Opinia Nr 006717

z wyników przeprowadzonych oględzin - ekspertyzy urządzeń grzewczo-kominowych

w budynku przy ul. Dobrowskiego nr 38/45A w Świdnicy
dotycząca urządzeń grzewczo-kominowych używanych przez
P.O.K. Biały Kamień

Opinia Nr 006716

SKIC ORIENTACYJNY

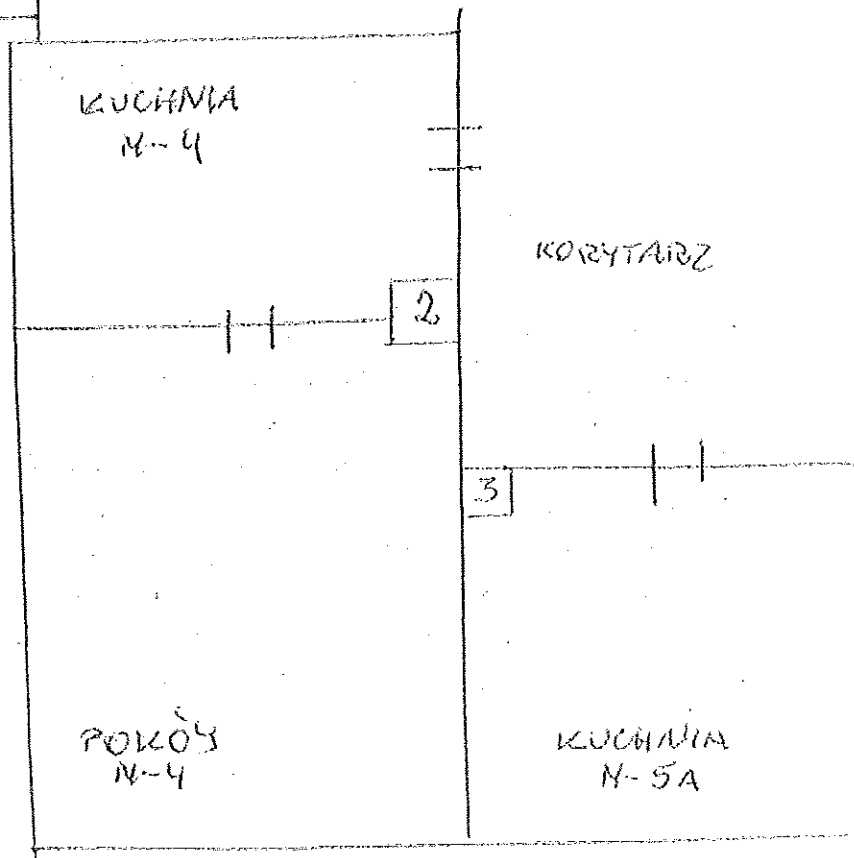
1. Przewód kominowy nr 2 (50x50cm) może być przeznaczony do podłączenia dwóch piecy grzewczych kaflowych a przewód nr 3 jednego pieca kaflowego
2. Ze względu na błąd przebiegu wentylacyjnego, wentylacja mechaniczna klatki i ewentualną wentylację tarasu wykazać wg obowiązujących przepisów - projektu
3. Dla prawidłowego funkcjonowania urządzeń grzewczych kominowych zapewnienie należytego połączenia z wentylacją poprzez wystrzelenie wentylacji.

SZKIC ORIENTACYJNY

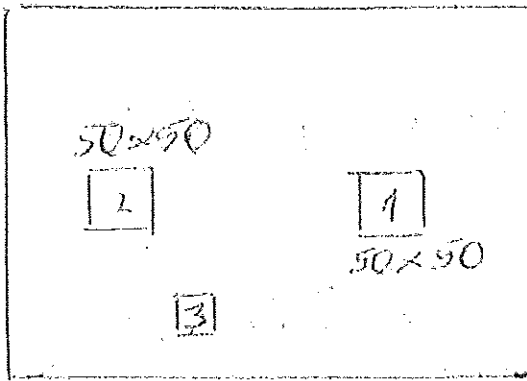
1. Przewód kominowy nr 1 (50x50 cm) może być przeznaczony dla pieca kuchenego.
2. Ze względu na brak kominu wentylacyjnego, wentylację wyprzedzić, kładąc wykonanie wg obowiązujących przepisów.
3. Dla prawidłowego funkcjonowania urządzeń grzewczo-kominowych zapewnienie właściwego napływu powietrza z zewnątrz poprzez urządzenie nawiewne.
